Fv.14 – Høyringsbrev – omklassifisering – Stavland – Bjødledalen – Bømlo kommune.

Ft.14 – Stavland

Synfaring i samband med omklassifisering FT 14 hp 1 km 1.317 - 1.960 - Stavland - Bømlø kommune Registrerte punkt på synfaring 19.09.2017 20.09.2017
Målestokk 1:2000
Statens vegvesen

Figur 1: Sløyfa i aust: FT 14 hp 1 km 1,000 – km 1,279

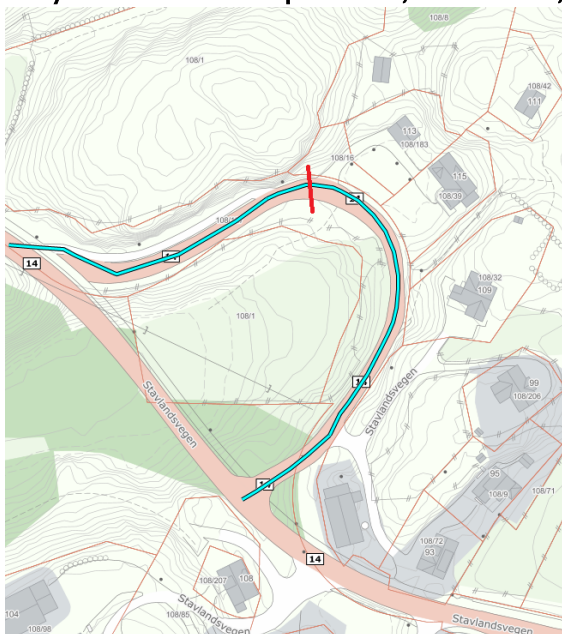
Sløyfa har ei lengde på 279 meter og fungerer som tilkomstveg til 6 bustader, samt fritidseigedom, jordbruksareal og utmark. I vest endar sløyfa i gang- og sykkelveg, og er såleis sperra for gjennomkøyring. Strekninga mellom siste bustad og gang- og sykkelveg fungerer kun som tilkomst til areala.

Deler av sløyfa er regulert som «Fe3», det vil seie «felles køyreveg», altså ikkje offentleg veg, sjå utsnitt under.

Statens vegvesen kan ikkje sjå at det føreligg interesser som tilseier at vegen skal vere offentleg, og vil difor rå til at vegen vert lagt ned som offentleg veg. I samsvar med veglova §8 andre ledd, kan vegen leggjast ut som privat veg og Hordaland fylkeskommune framleis stå som eigar av grunnen. Brukarane av vegen vil i dette tilfelle ha ansvar for vegvedlikehaldet.

FT.14 hp 1 km 1,000 – km 1,279 vert lagt ned som offentleg veg og lagt ut som privat veg.

Figur 2: FT.14 hp 1 km 1,317 – km 1,960

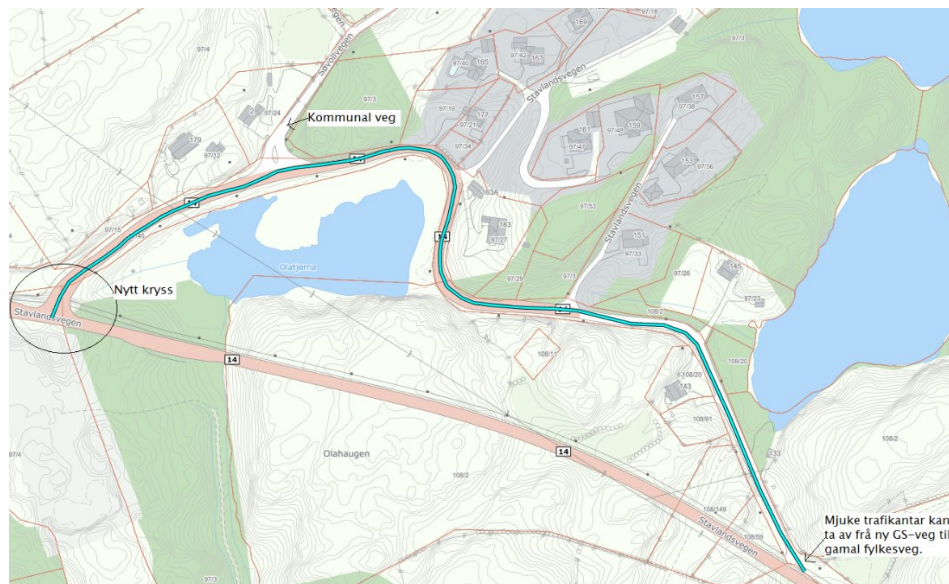
Vegstrekninga har ei lengd på 643 meter. I aust ender sløyfa i gang- og sykkelvegen langs ny fylkesveg, og fungerer som tilkomst for mjuka trafikantar. I vest er det bygd eit nytt kryss med fv.14. Vegen fungerer mellom anna som sambindingsveg mellom kommunal veg, Søvollvegen, og ny fylkesveg 14, tilkomst til bustadområdet på Stavland og tilkomst til pumpestasjon i austre del. Etter vår vurdering er dette funksjoner som tilseier at vegen bør ha status som kommunal veg.

FT.14 hp 1 km 1,317 – km 1,960 vert omklassifisert til kommunal veg.

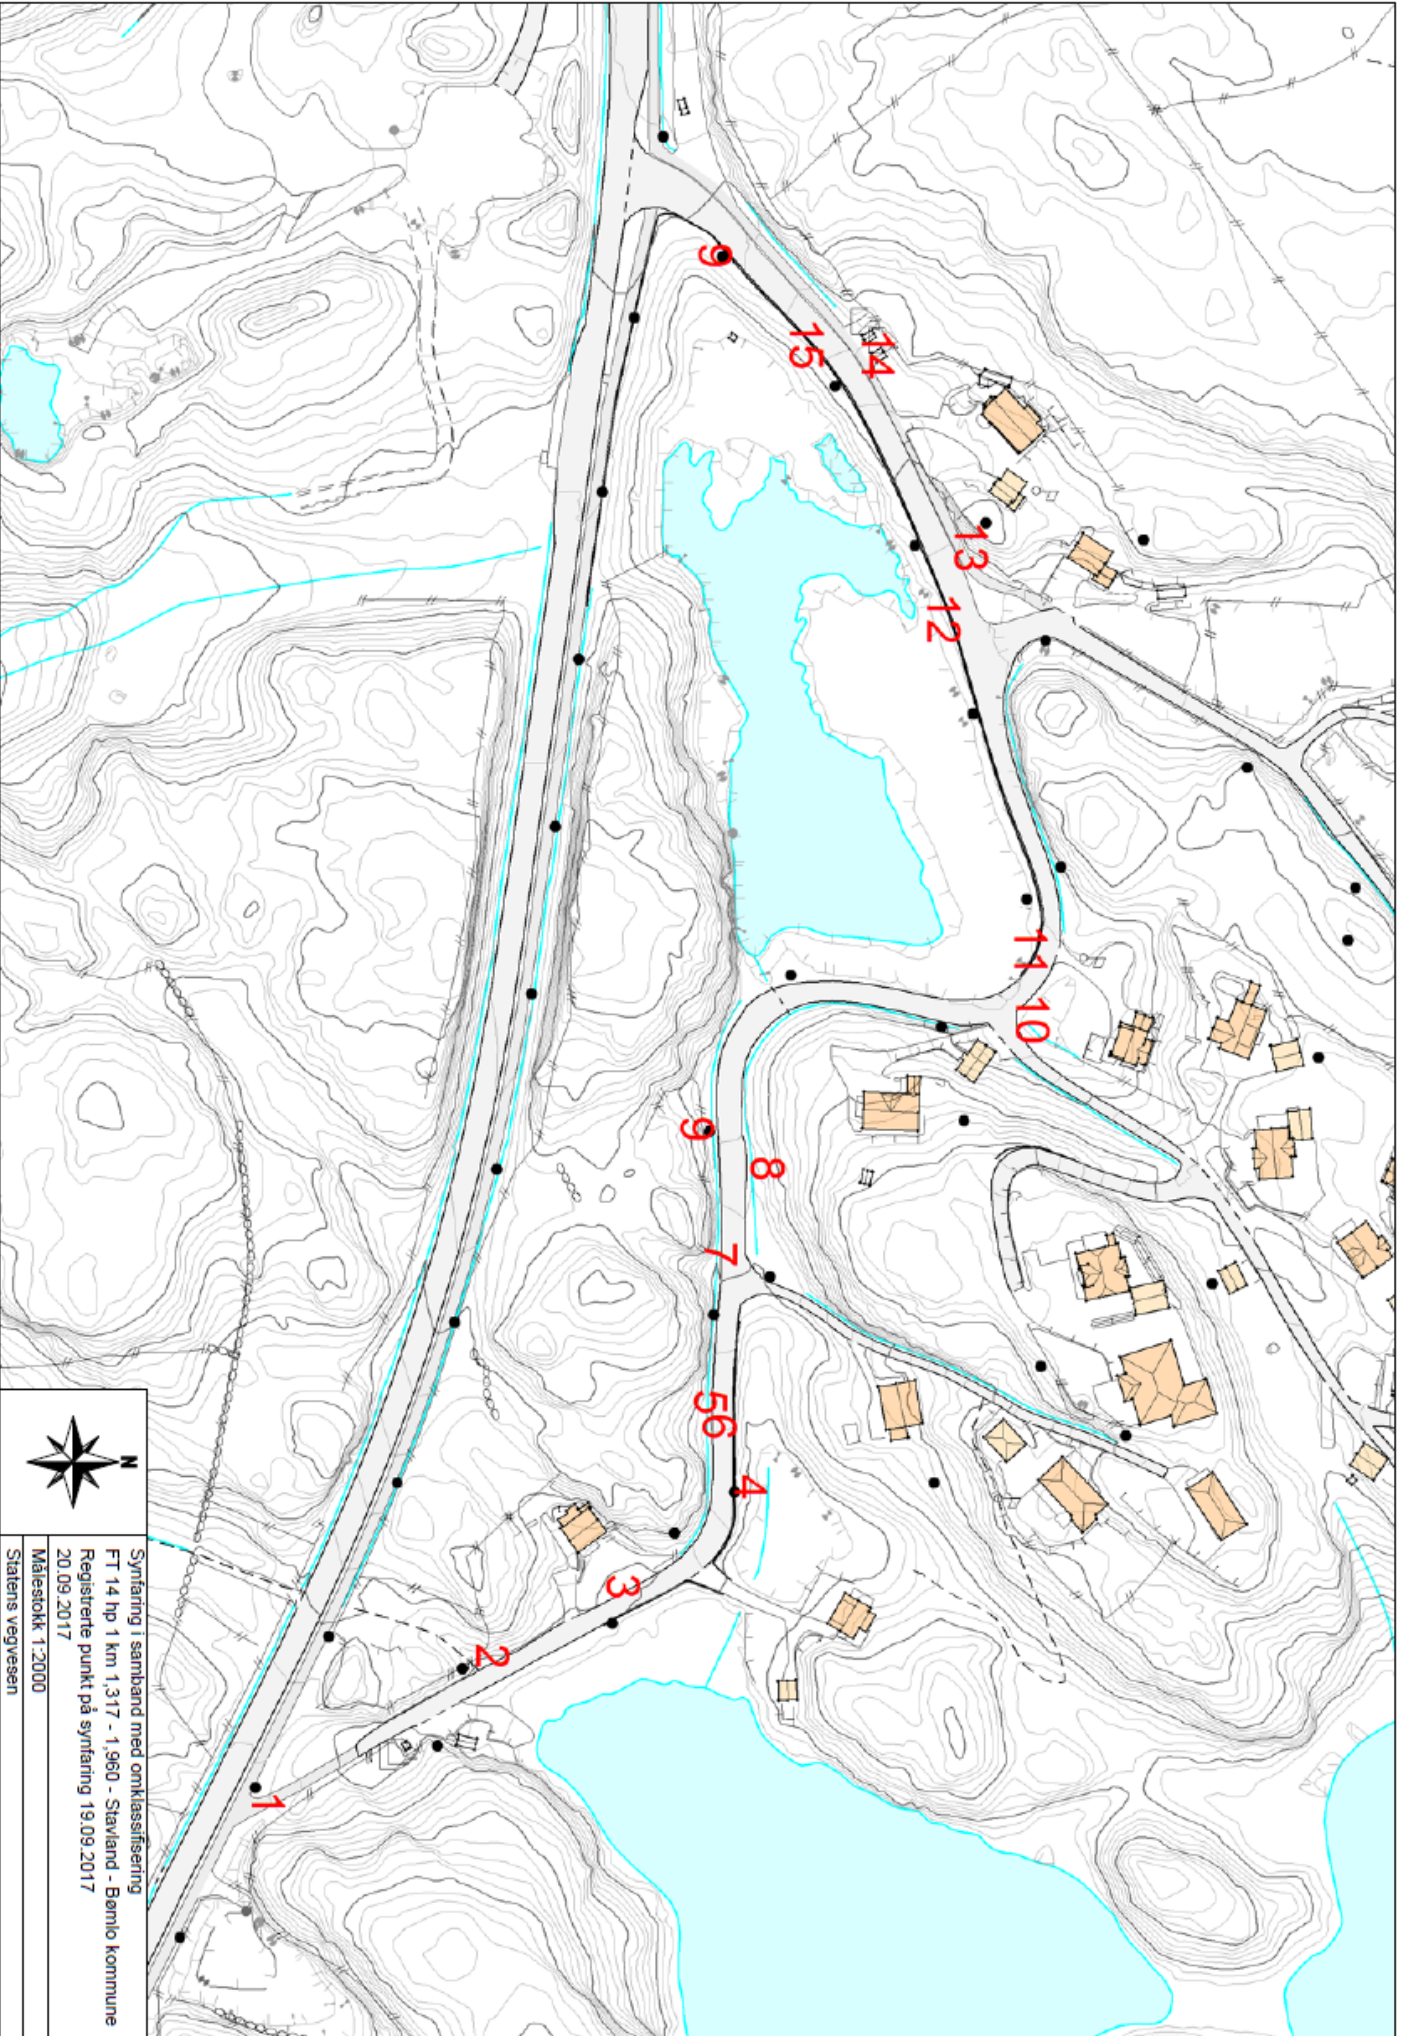
P	Hp	Km	Skade, mangel	Tiltak	Bilde
1	1	1,325		Vegen skal stengjast fysisk for gjennomkøyring, for å hindre køyring på gang- og sykkelveg mot Svortland.

P	Hp	Km	Skade, mangel	Tiltak	Bilde
2	1	1,405	Stikkrenne	Generell sjekk og evt. rensk

3	1	1,440– 1,450	Samler seg vatn i vegen	Renske stikkrenne	
5	1	1,500	Stikkrenne	Generell sjekk og evt. rensk	
7	1	1,550	Tett stikkrenne?	Rensk dersom det fins ei stikkrenne her

10	1	1,690	Mangler stikkrenne		
13	1	1,816	Vatn renn forbi kum	Renske grøft og kum	
14	1	1,872	Kum	Reinske kum

15	1	1,693 – 1,923	Torvkant under rekkverk	Fjerne torvkant under rekkverk, 230 meter	
----	---	------------------	----------------------------	---	---

P	Hp	Km	Skade, mangel	Tiltak	Bilde
4	1	1,467– 1,535	Lavt murrekkverk	Ingen tiltak i samsvar med NA- rundskriv

11	1	1,693- 1,713	Skada rekkverk	Etablere nytt rekkverk, 20 meter	
----	---	-----------------	----------------	---	--

P	Hp	Km	Skade, mangel	Tiltak	Bilde
6	1	1,500	Feil skilting	Fjerne skilt	 18-03-2017 10:48:55
8	1	1,577	Skeivt skilt	Fjerne eller rette opp skilt.	 18-03-2017 10:52:43

12	1	1,810	Feil skilting	Fjerne skiltstolpe og skilt 542	
----	---	-------	---------------	---------------------------------	--
